建造執照設計錯誤樣 態案例說明

高雄市政府工務局
建築管理處 謝課長志昌

104年 9月 2日

建築抽查案件常見錯誤態樣分析

(第38條)：

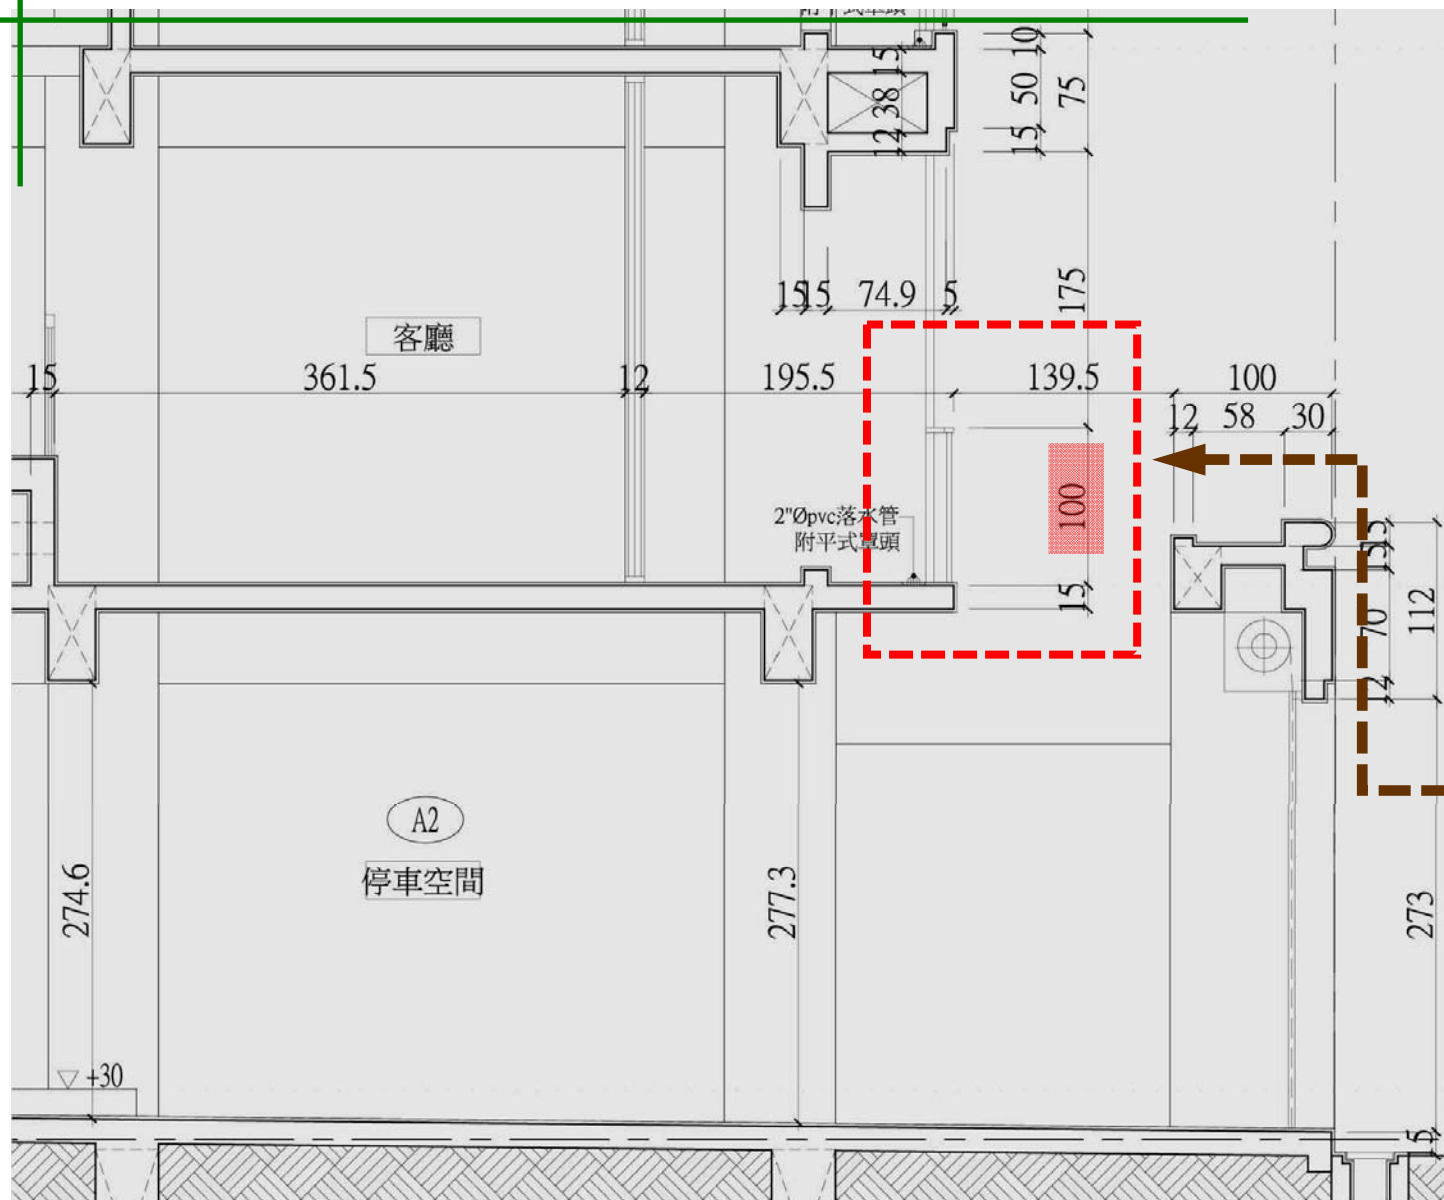
欄杆高度未符合規定

(第45條-2) :

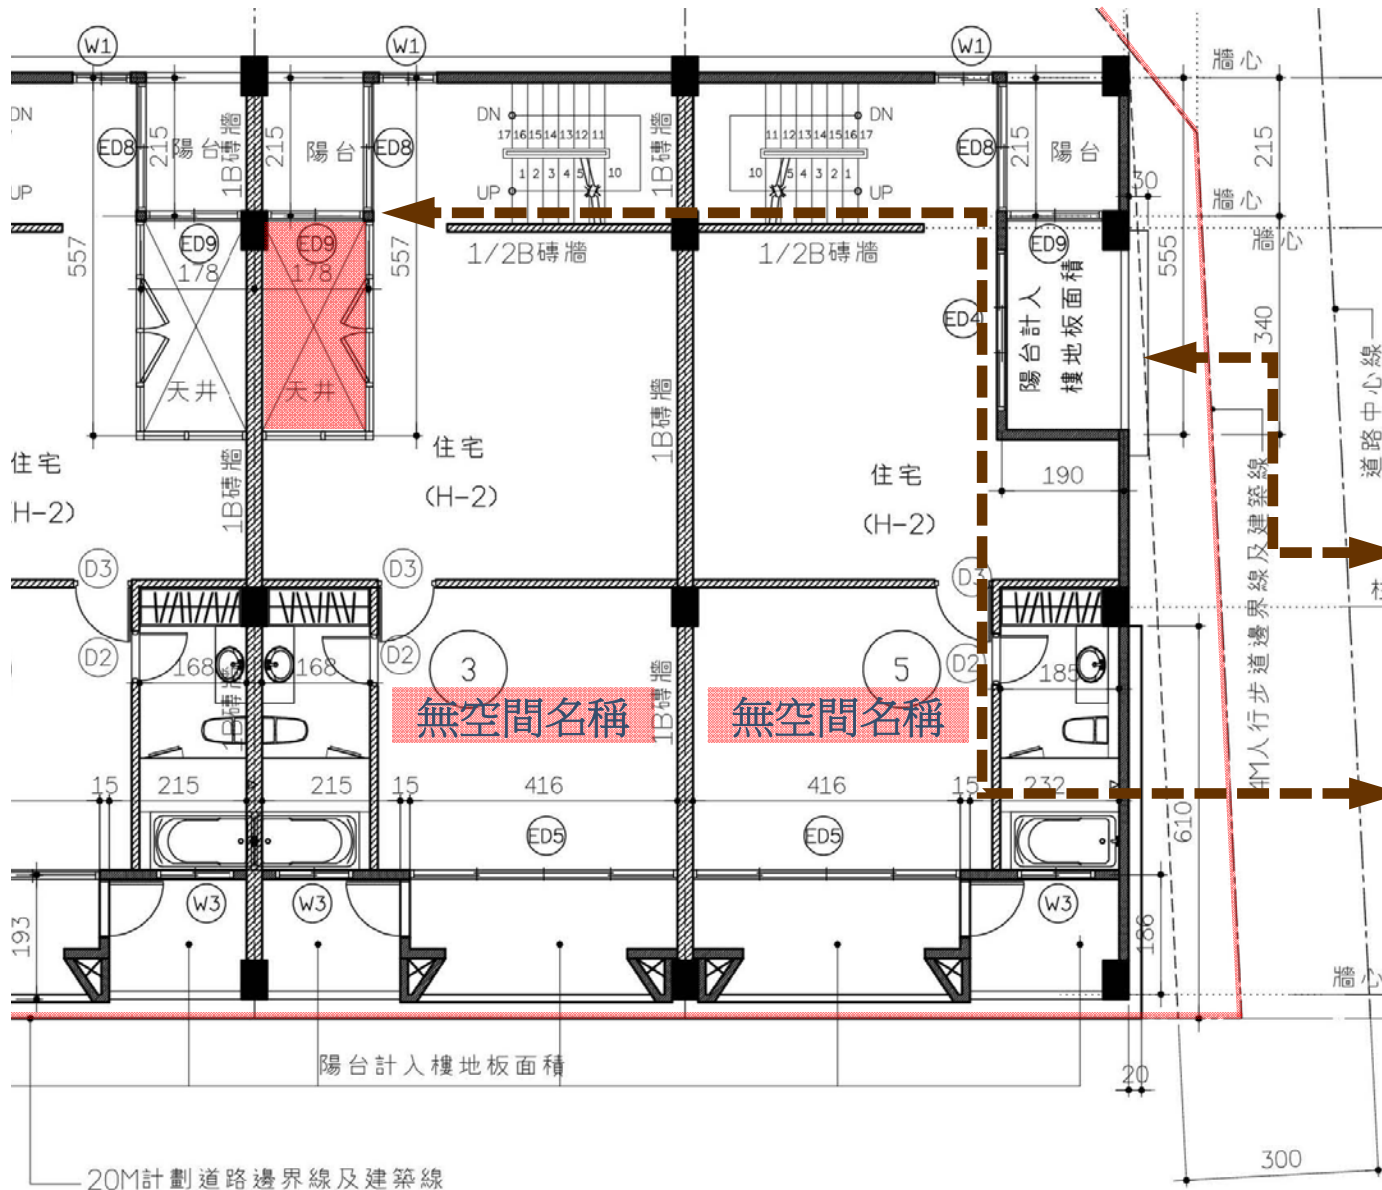
陽台距地界
不足1m

陽台後側非
實牆

(第45條-3)：

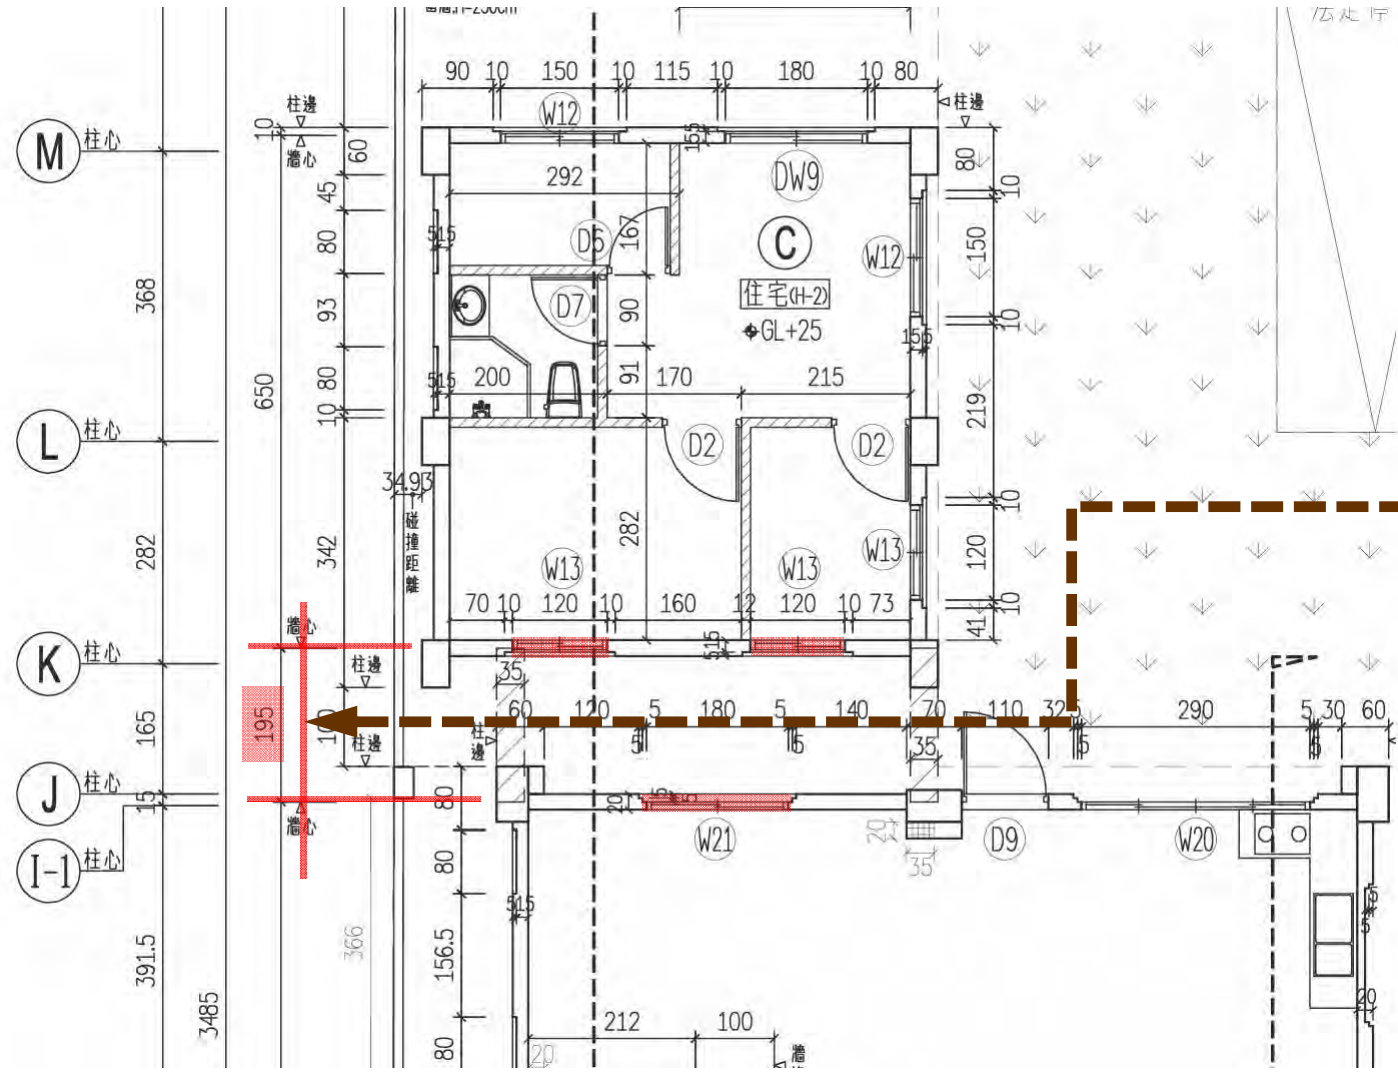
同一基地內各幢建築物間相對部份之外牆開設窗口，其相對之水平淨距離少於2m。

(第40條)：

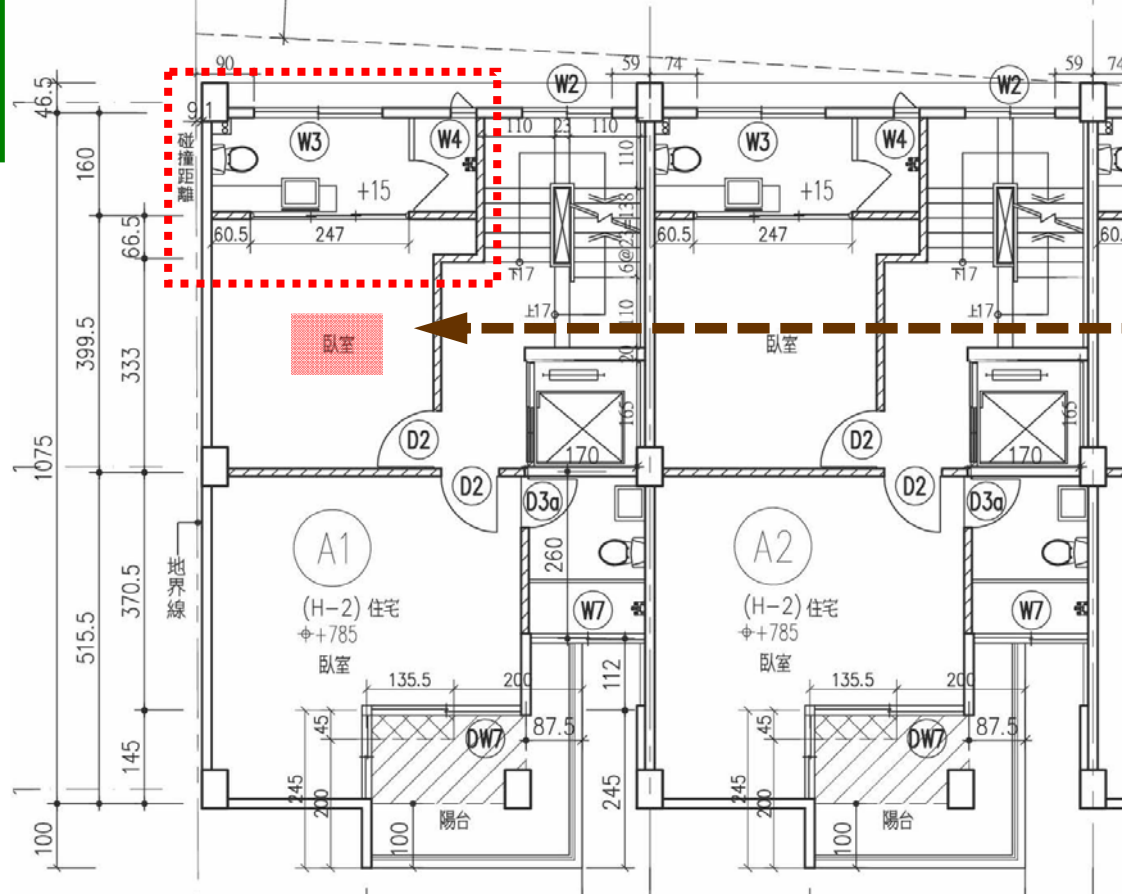
三樓後側臥室居室空間為間接日照採光，不合理。

✕ 依建築技術規則第41條第2款規定檢討：

建築物居室採光面積，不得小於該樓地板面積八分之一

(2F) A1戶		
A2戶	⇒ 採光面積 2.0*2.7=5.4㎡	> 居室面積 (4.97*7.45-1.37*2.3)/8=4.23㎡
A3戶		
A5戶	⇒ 採光面積 2.0*2.7=5.4㎡	> 居室面積 (4.97*7.45-1.49*2.3)/8=4.2㎡
(3F) A1戶		
A2戶	⇒ 採光面積 2.0*2.7=5.4㎡	> 居室面積 (3.59*3.995+0.67*0.665+2.48*3.705+2.49*5.155)/8=4.6㎡
A3戶		
A5戶	⇒ 採光面積 2.0*2.7=5.4㎡	> 居室面積 (3.465*3.995+0.72*0.665+2.48*3.705+2.49*5.155)/8=4.54㎡

(第42條-6) :

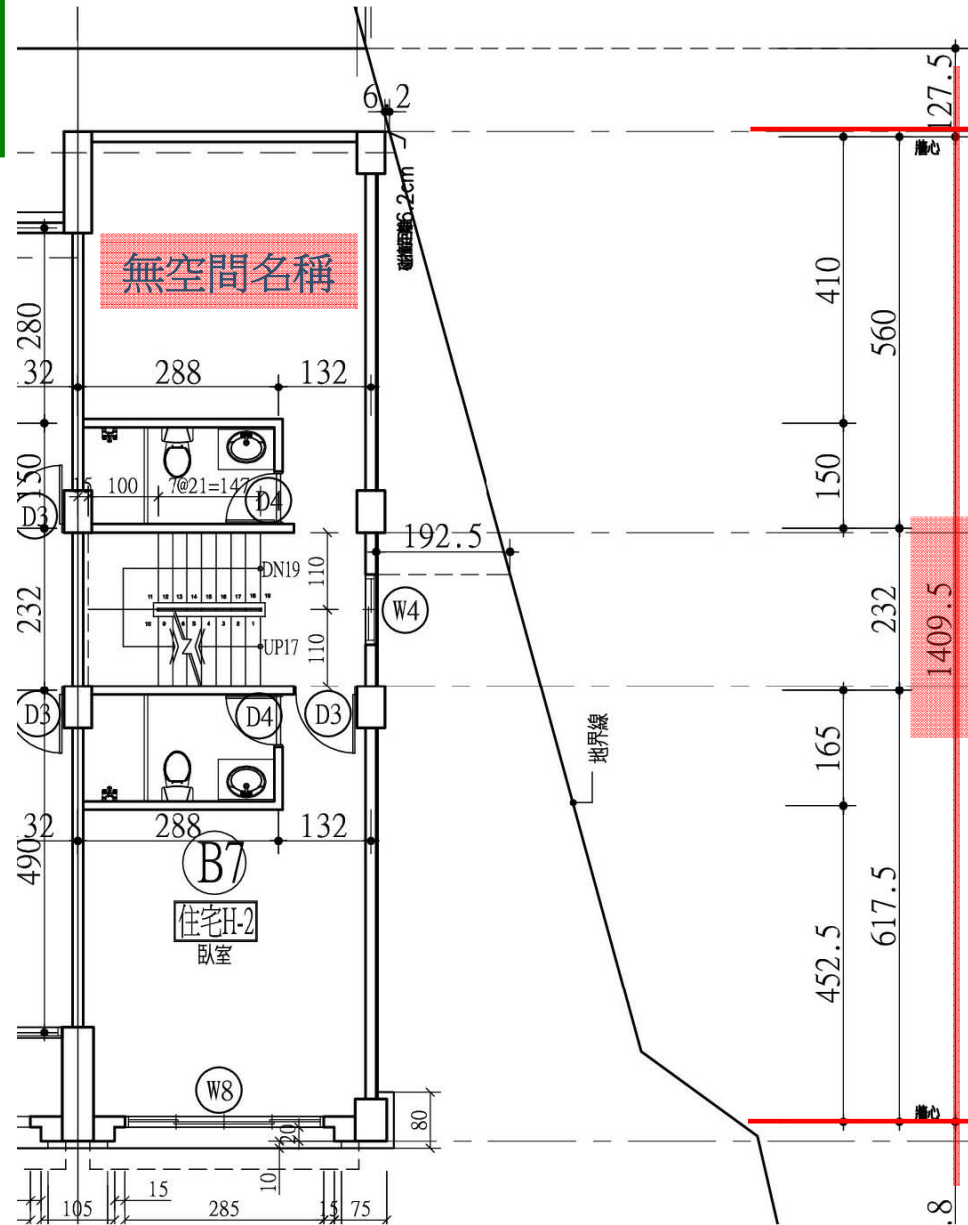
建築物深度
逾10公尺，
應依建築技
術規則建築
設計施工編
第41至42條
規定檢討採
光風。

(第97條)：

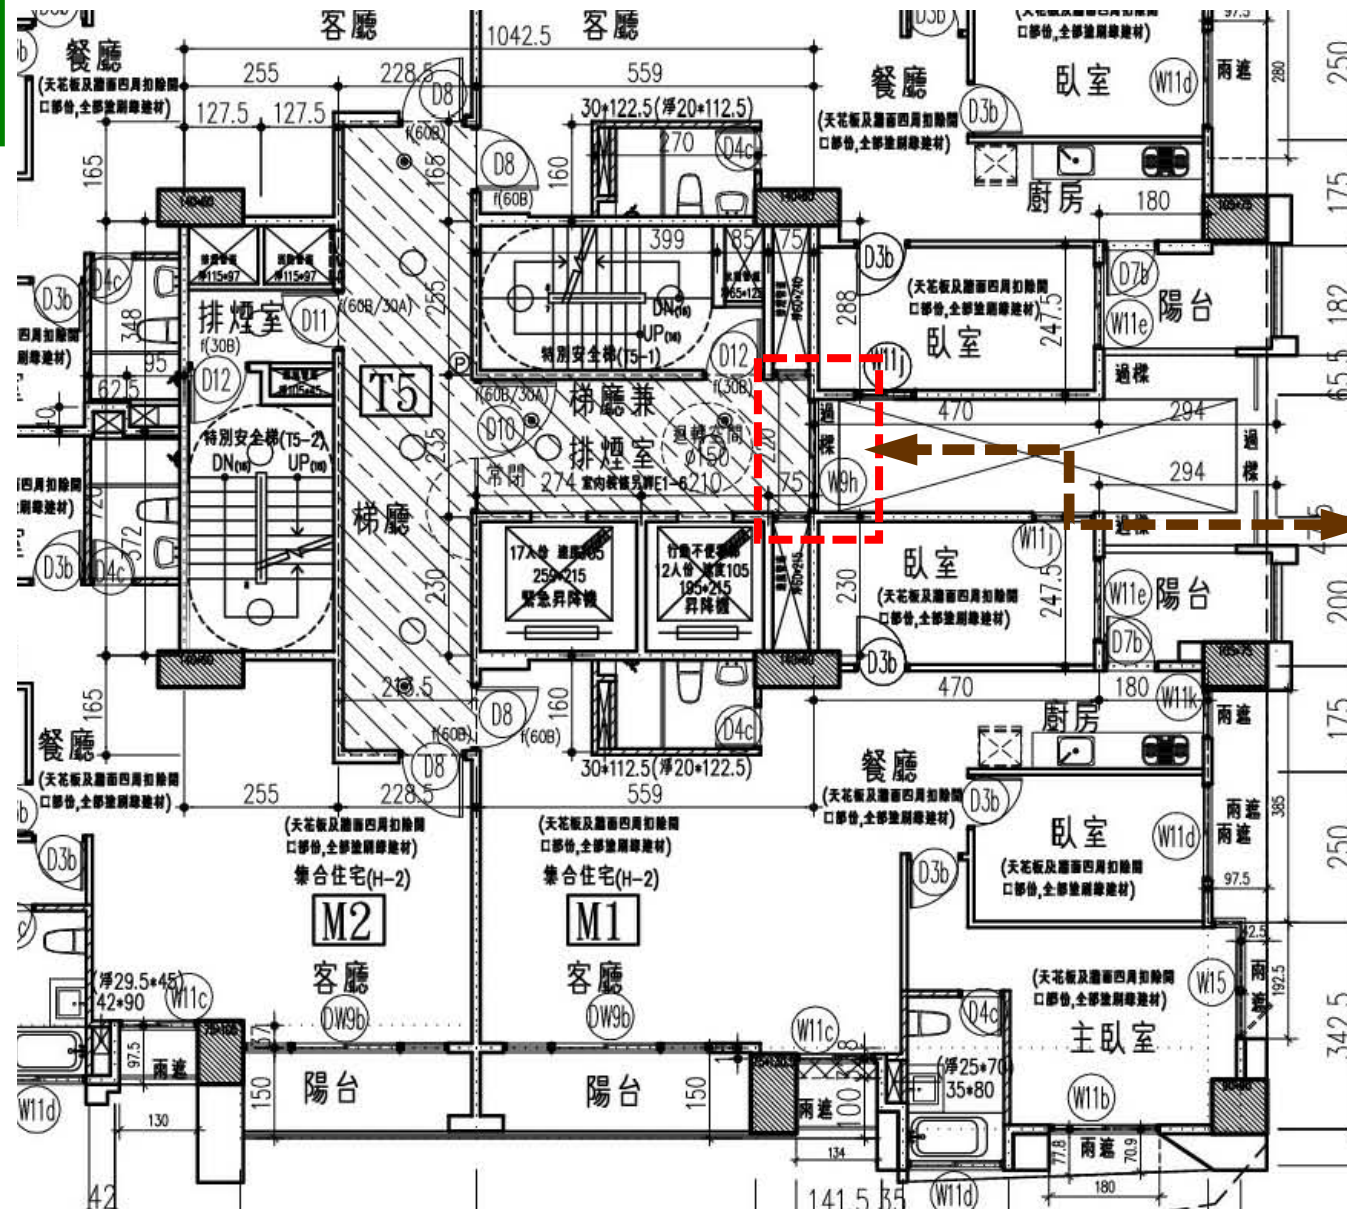
特別安全梯之排煙室，其開設採光用固定窗除面積在1平方公尺內並裝置具有半小時以上防火時效之防火設備者，應與其他開口相距90公分以上。本案M棟編號W9h窗不符上開規定。

(第110條-2)：

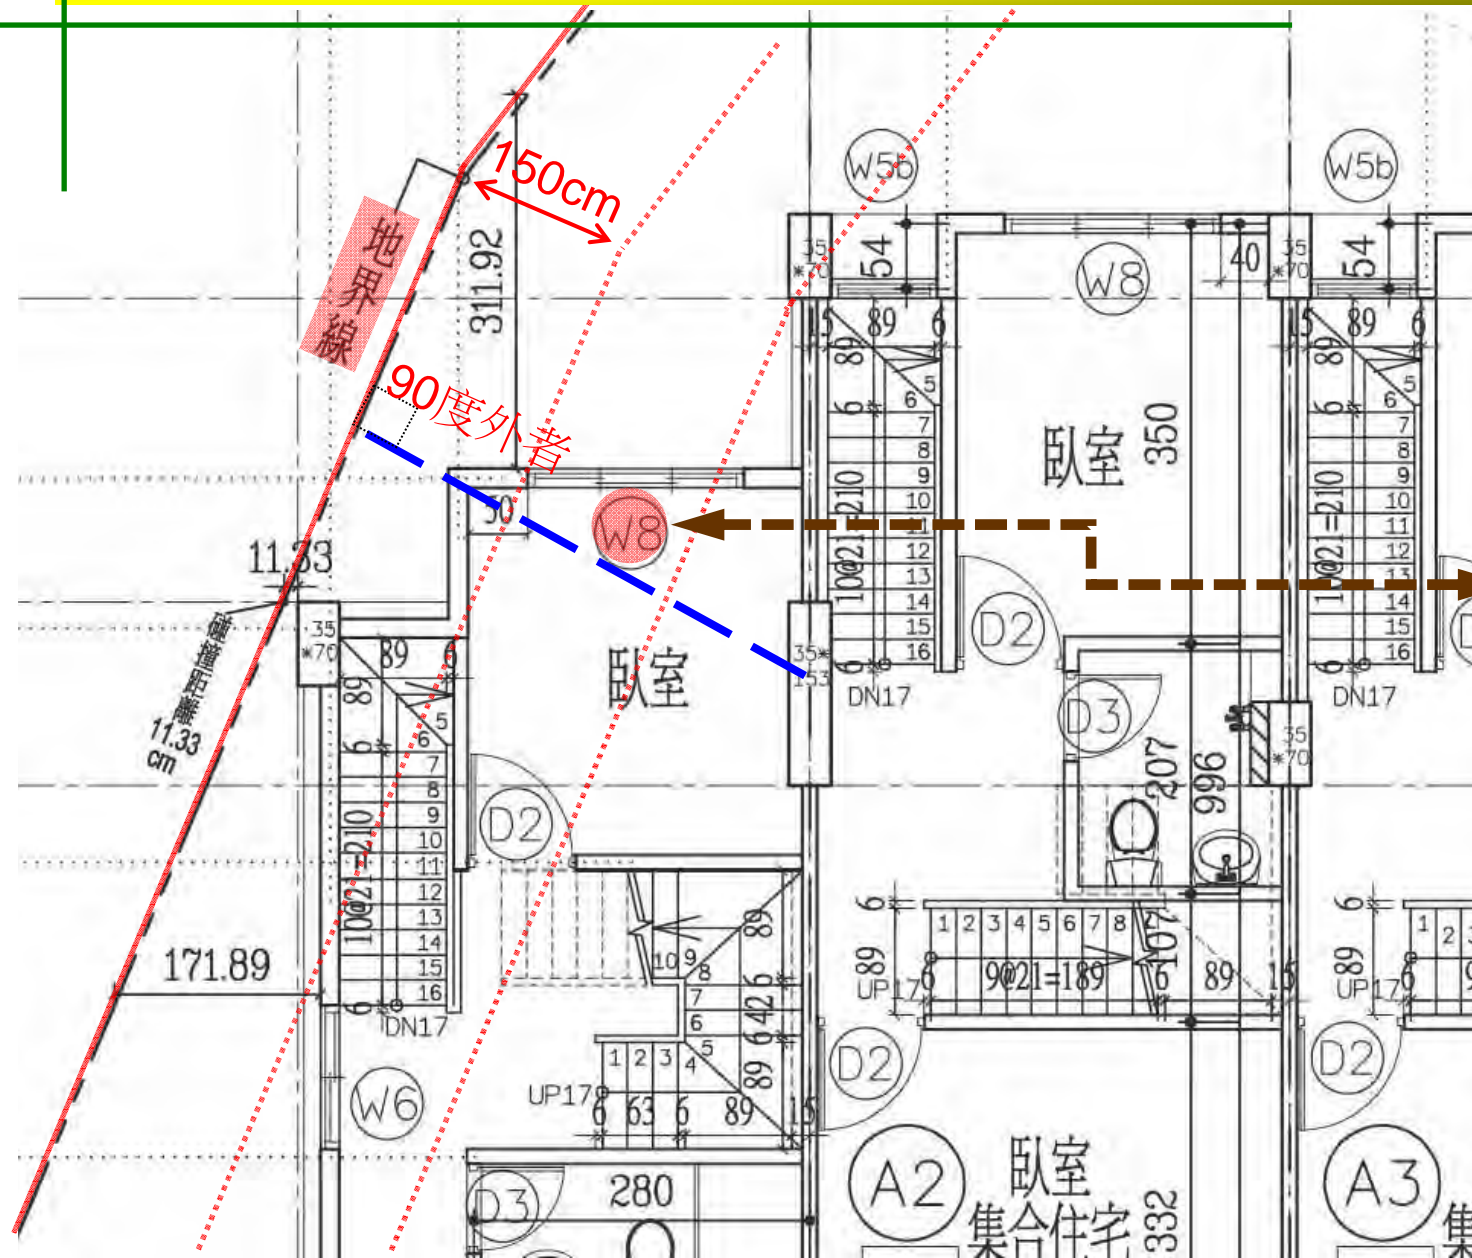
居室須檢討開口面積在三平方公尺以下。
